ZAPYTANIE 2

Dotyczy: postępowania o udzielenie zamówienia publicznego prowadzonego w trybie przetargu nieograniczonego na **budowę żłobka w miejscowości Długosiodło**

Investor	Projekt	Podpis	Skala
	Budynek mieszkalny jednorodzinny		1:75
Projektował	Adres	Data	Nr rys.
			K2
Tytuł	Stadium	Arkusz	
Płyta fundamentowa	PB		
Zbrojenie dolne	Branża		
	KONSTRUKCJA

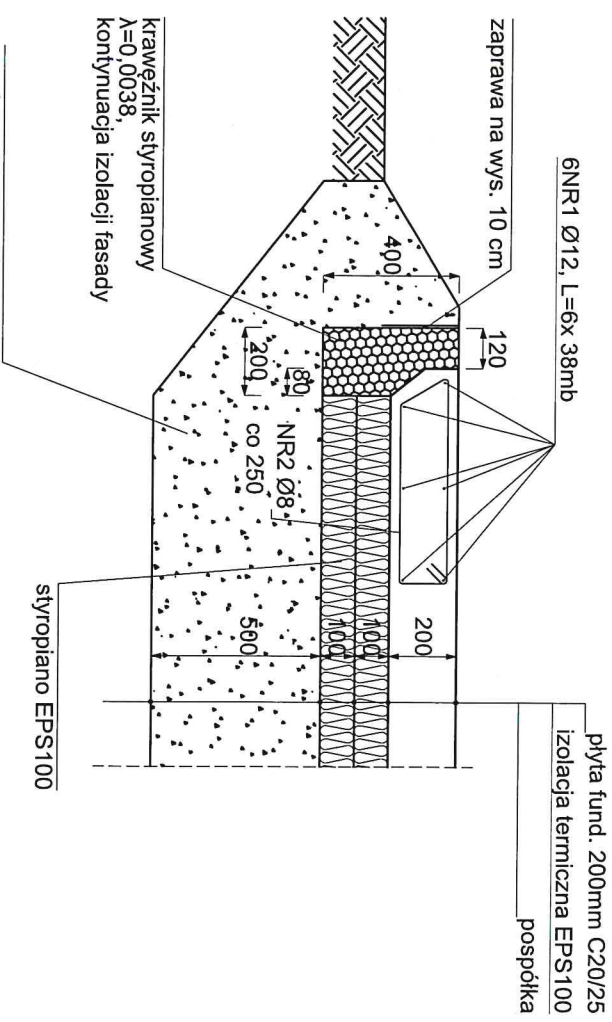
Czy zamawiający dopuszcza zamianę fundamentu liniowego na fundament płytowy wg. technologii wykonawcy zgodnie z załączonym rysunkiem?

Zamawiający nie dopuszcza zmian zaproponowanych przez Wykonawcę.
